**Sanierung und Umnutzung
Bahnhof Bad Freienwalde 2. BA**

Planungsphase:
Ausführungsplanung

Planbezeichnung:
Grundriss OG - Rohbau - Abb / Neu - Blatt 2

Blattnummer
G3202
Index
B

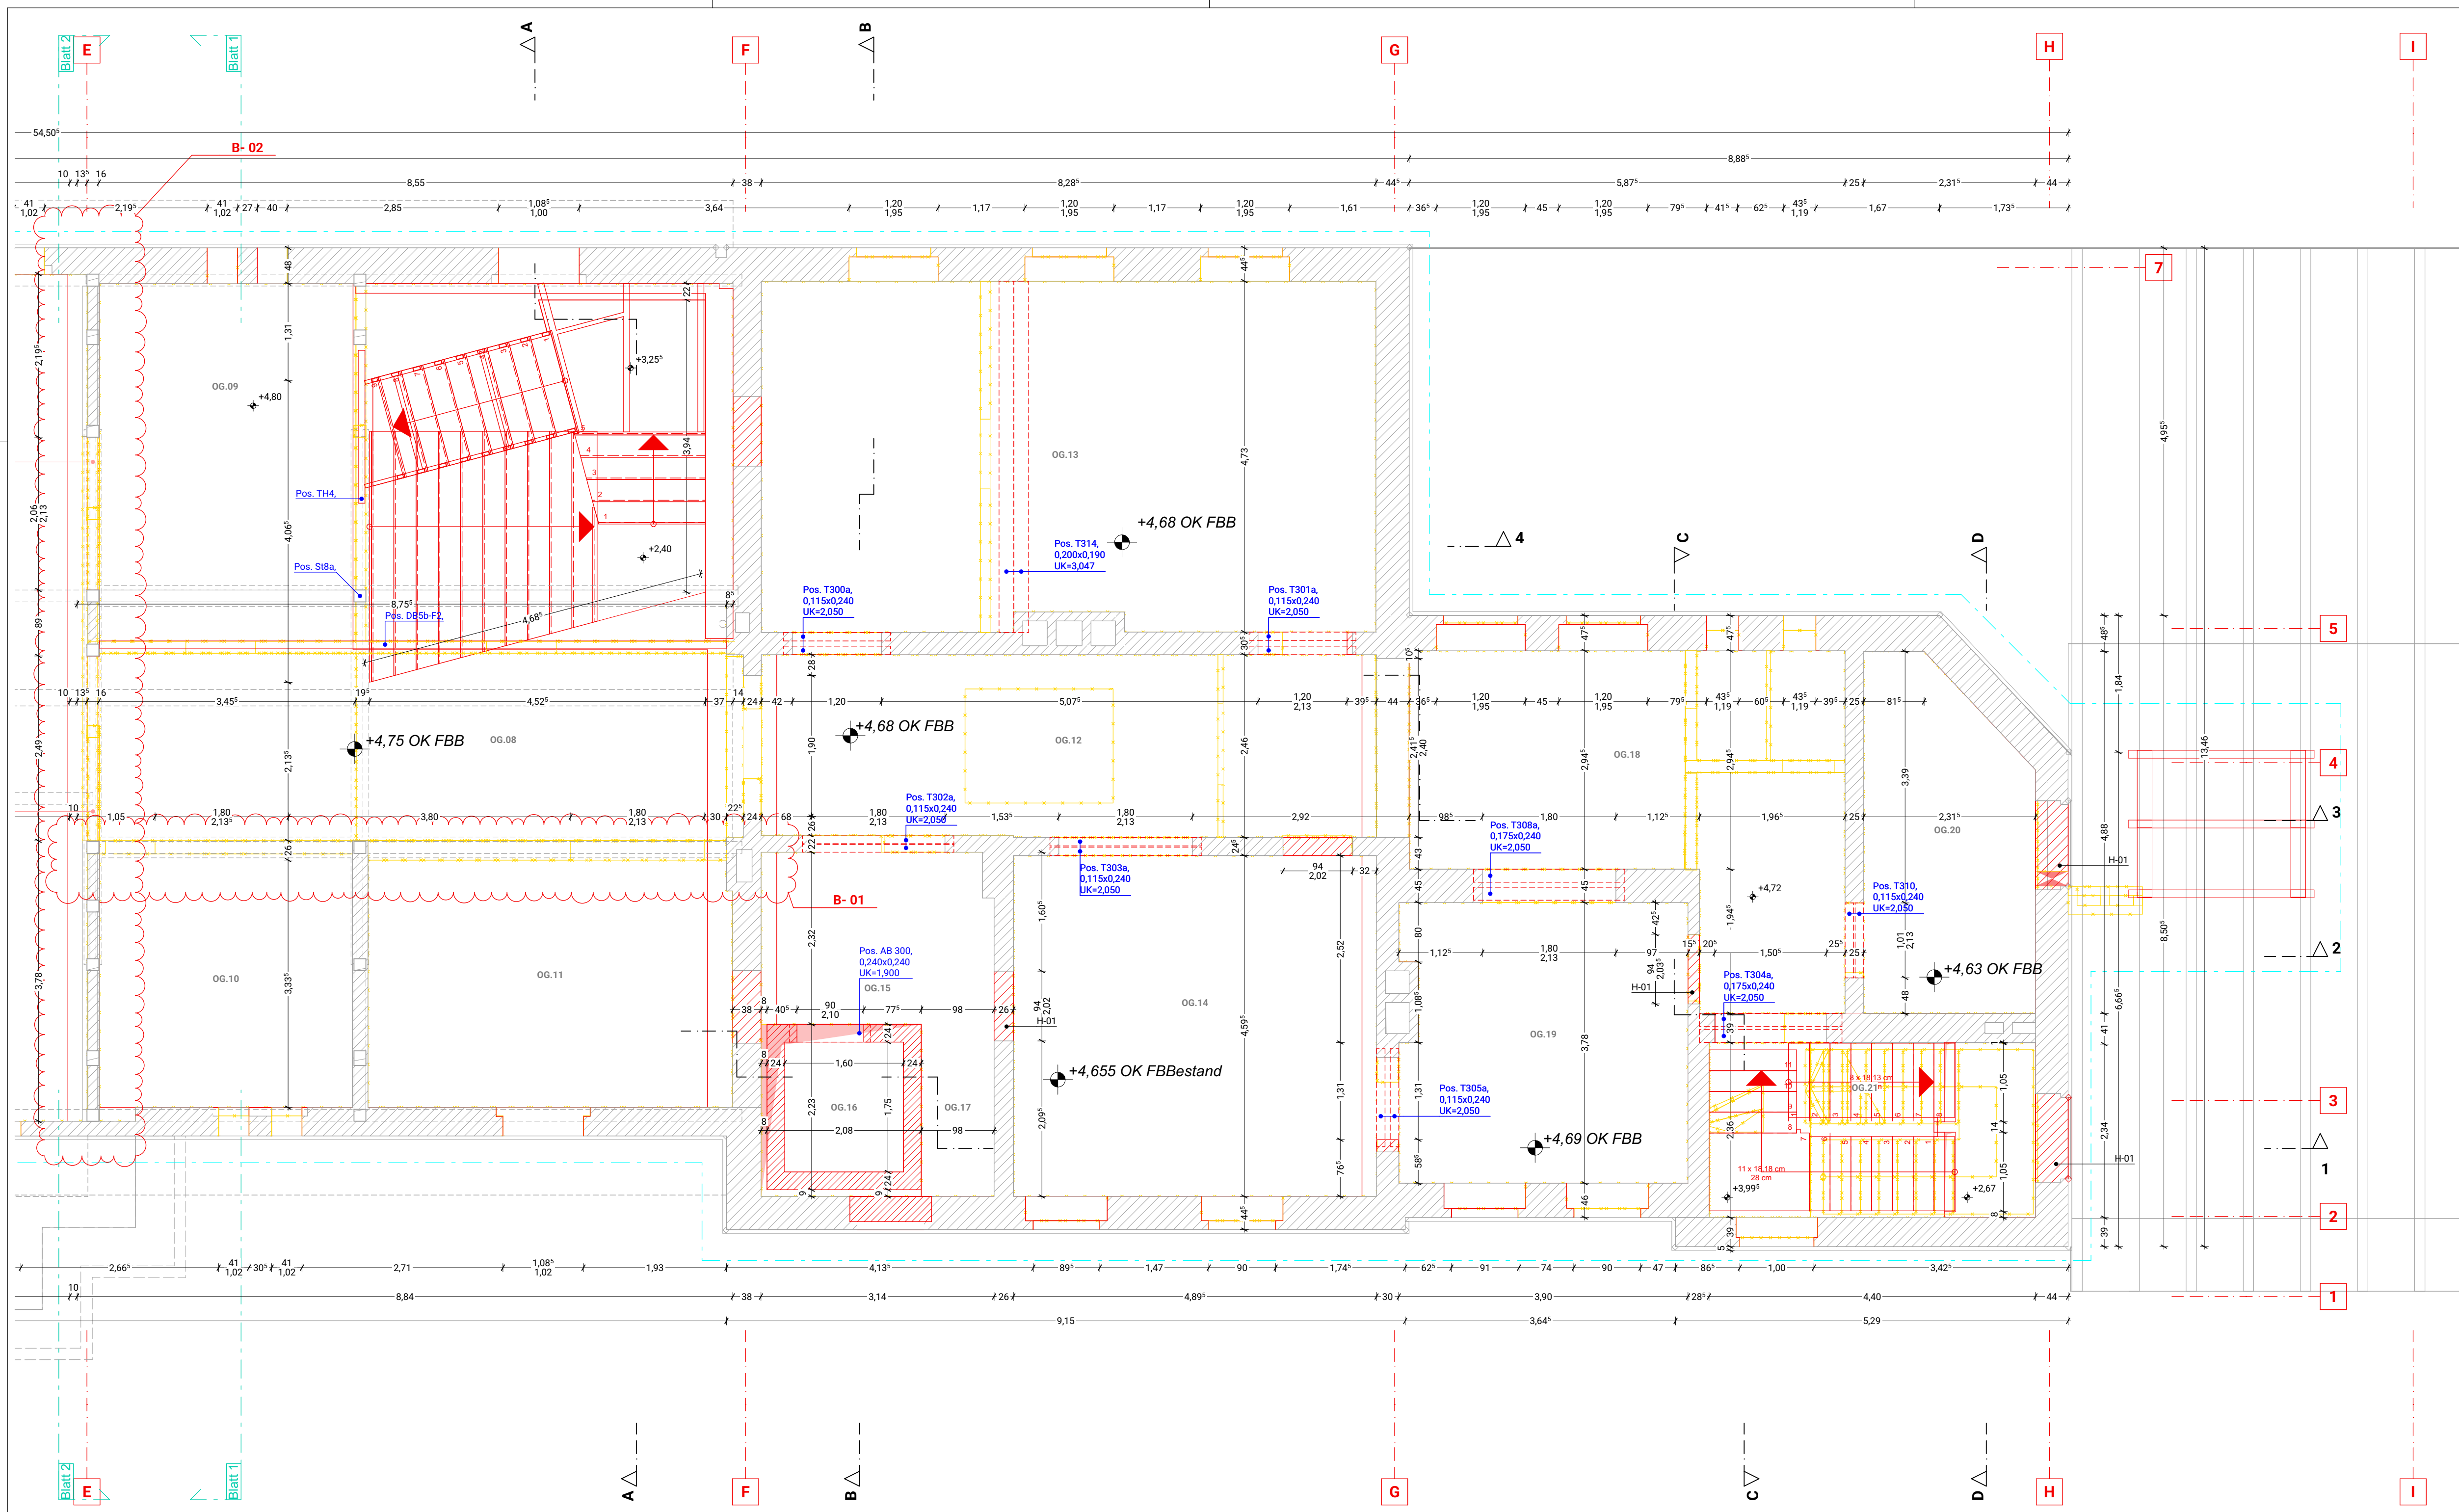
H-01 Öffnung mit dem Vollziegel schließen

Index	ID	Änderung	Datum
B	B-02	Wand mit dem TB Vorsatzschale verkleiden	15.09.2025
B	B-01	bestehende Wand ersetzt mit der TB-Wand	
A	A-06	Neue KS-Wand mit BS-Anforderung	
A	A-05	Sicherung - Gates	15.07.2025
A	A-04	Verschiebung der Öffnung	
A	A-03	Stützen zum entfernen - Dachstuhl	
A	A-02	Verschiebung der Türöffnung	
A	A-01	bestehende Wand mit TB ersetzen
